**Modulo per la presentazione delle osservazioni per i piani/programmi/progetti sottoposti a procedimenti di valutazione ambientale di competenza statale**

Impianto per la produzione di energia da fonte eolica denominato "Parco eolico Toscana", sito nel Comune di Tuscania (VT) e relative opere di connessione nei Comuni di Tuscania (VT) e Arlena di Castro (VT). Codice procedura (ID\_VIP/ID\_MATTM): 5419

Figura 23 Schema di distribuzione degli impianti da FER: in rosso, gli aerogeneratori esistenti, in blu quelli in progetto, in magenta gli impianti fotovoltaici esistenti e in arancio quelli in iter di VIA e di Autorizzazione Unica.

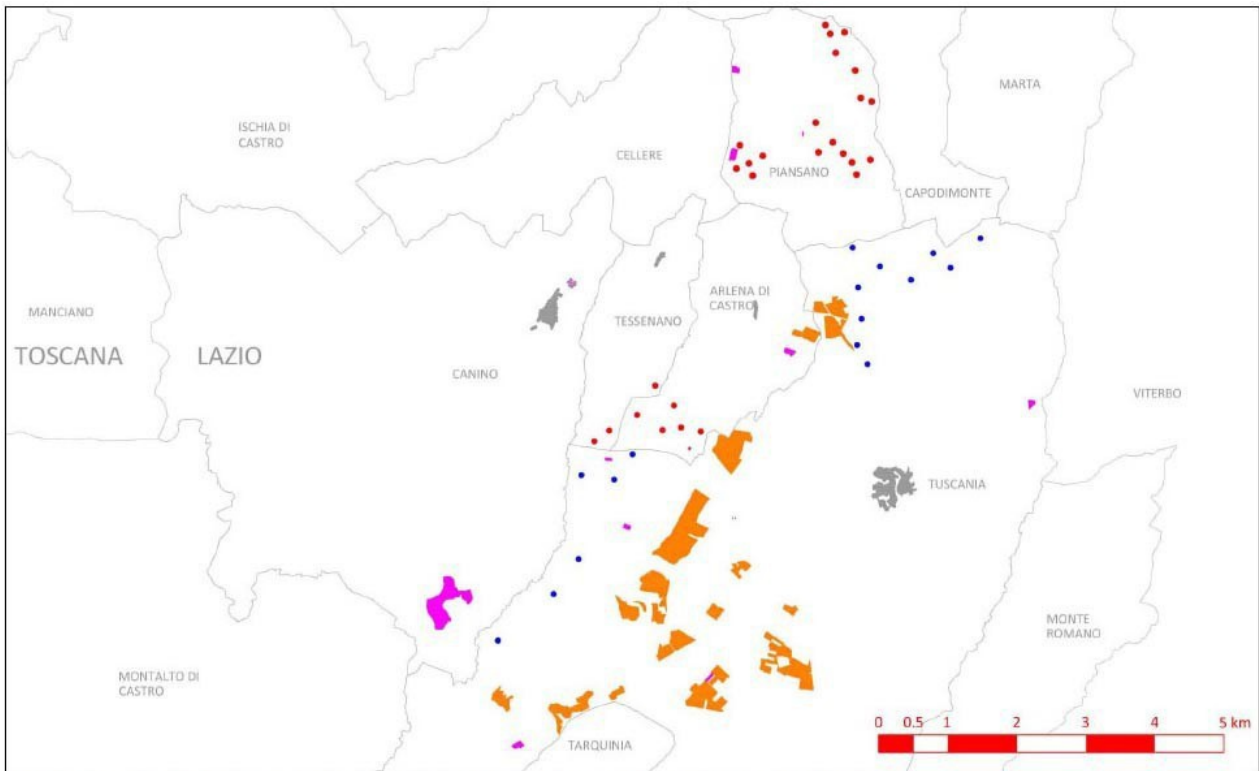
La figura 23 su SINTESI NON TECNICA DEL SIA (GE\_TSC01\_PD\_SIA04), così come altre mappe di analisi di impatti cumulativi (GE\_TSC01\_PD\_9\_1\_2, GE\_TSC01\_PD\_9\_1\_3, GE\_TSC01\_PD\_9\_1), omette di rappresentare un ulteriore aerogeneratore presente nel territorio dei comuni di Tessenano e Arlena di Castro, in cui gli aerogeneratori di progetto sono 9 e non 8, mentre non è mai rappresentata una mappa con un'analisi di impatto cumulativo, che comprenda cioè cavidotti, stazioni di utenza e stalli che pure fanno parte del progetto, in relazione di incidenza con i BENI PAESAGGISTICI (ai sensi del D.LDG.42/04 e ulteriori beni da PTPR Lazio). Si tratta di carenze sostanziali che non permettono una valutazione visiva olistica dell'impatto paesaggistico. Allo scopo sarebbe utile anche una mappa con la sovrapposizione dei lavori di realizzazione comprensiva di tutte le aree necessarie, da sovrapporre all'analisi di Impatto cumulativo, in modo da includere sia gli aerogeneratori e i campi fotovoltaici esistenti, sia gli aerogeneratori e i campi fotovoltaici in V.I.A., senza limitarsi ad una rappresentazione semplificata come quella della figurina 23.

Nonostante questo dalla stessa figura 23, emerge come dal Lago di Bolsena al mare Tirreno si stia creando un nuovo territorio che andrà a costituire di fatto un paesaggio industriale, costellato come è di pale eoliche, campi fotovoltaici e stazioni di utenza.
